PRESSUPOSTOS PARTICIPATS 2017

NOM DEL PROJECTE: Col·locar una barana al camí del final de la platja de Fenals

INFORME TÈCNIC

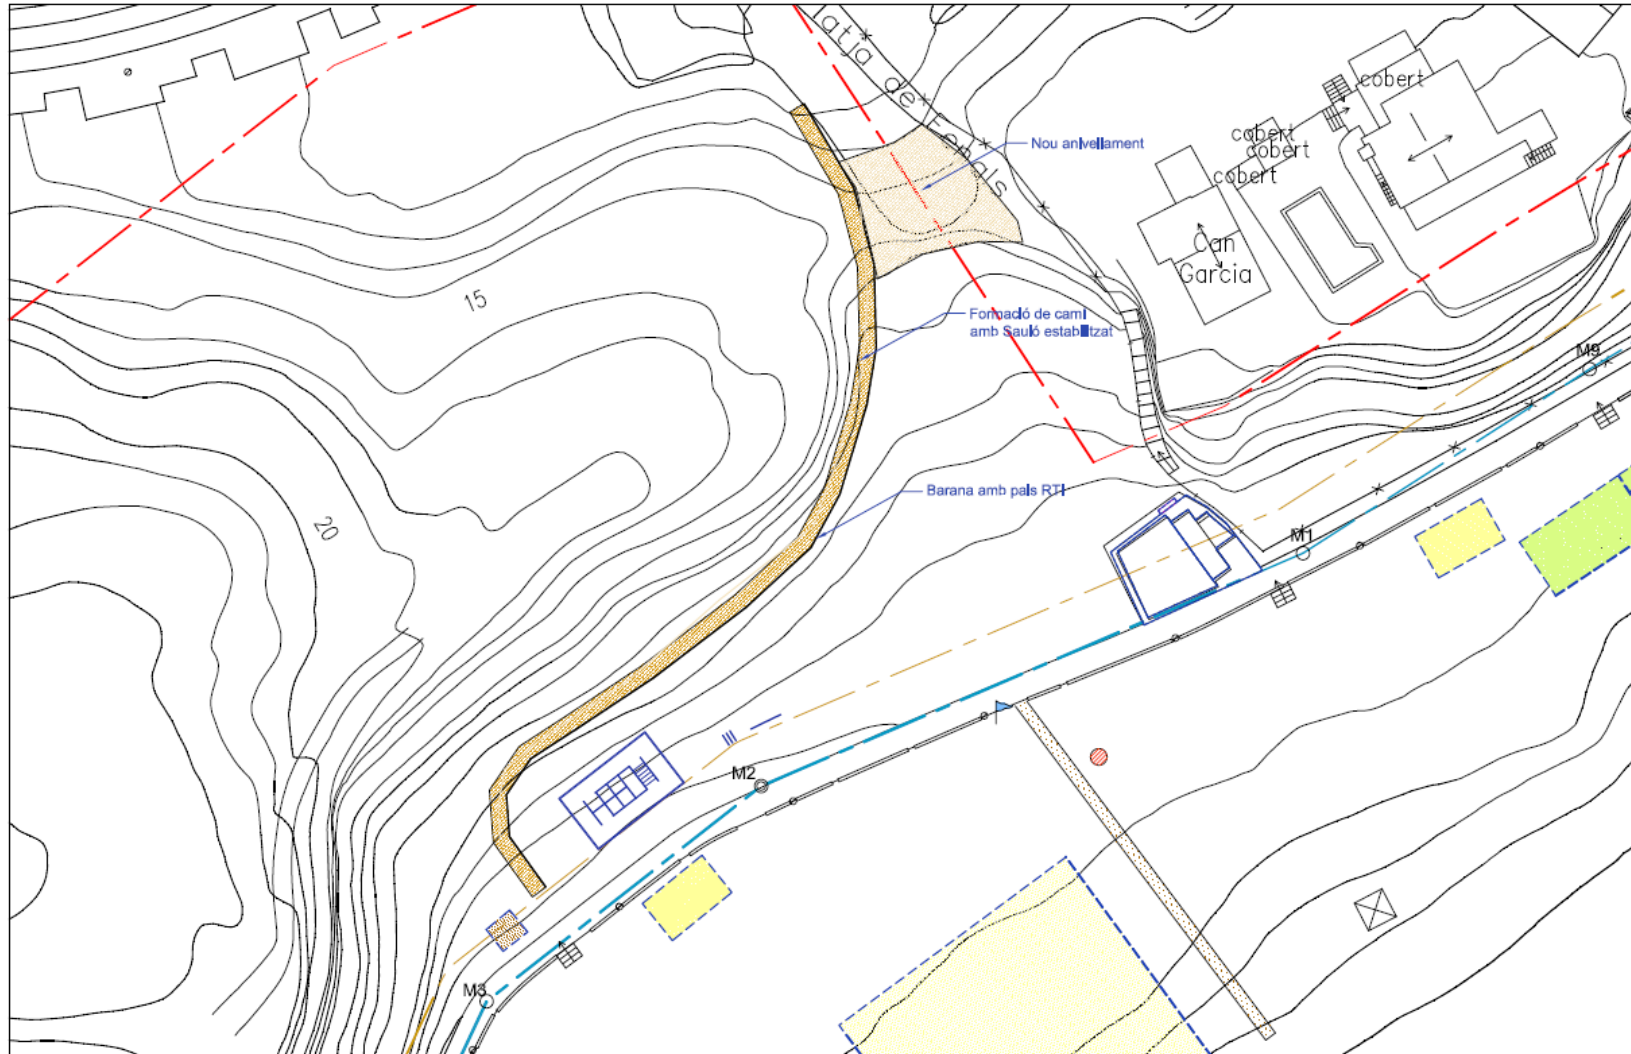
Descripció: Col·locar barana a final platja de Fenals i arranjar la zona que actualment està en mal estat (arreglar els graons,...).

Actuació prevista en l'adequació d'un pas accessible entre el restaurant GU-26 i quiosc de gelats GU-29 dins l'àmbit del Projecte executiu d'accessibilitat, ordenació d'usos i adequació paisatgística dels espais lliures forestals de l'entorn de la platja de Fenals, redactat per l'enginyeria Aspecte Paisatge, SL, l'octubre de 2006, i aprovat inicialment per JGL de 22/01/2010.

La proposta planteja crear un pas accessible en paral·lel al talús, amb base de sauló compactat i amb barana lateral de fusta, com a element de protecció i suport als transeünts. Alhora per reduir el pendent caldria aplanar la part superior del camí, així com fer aportació de sauló en determinats punts de la zona.
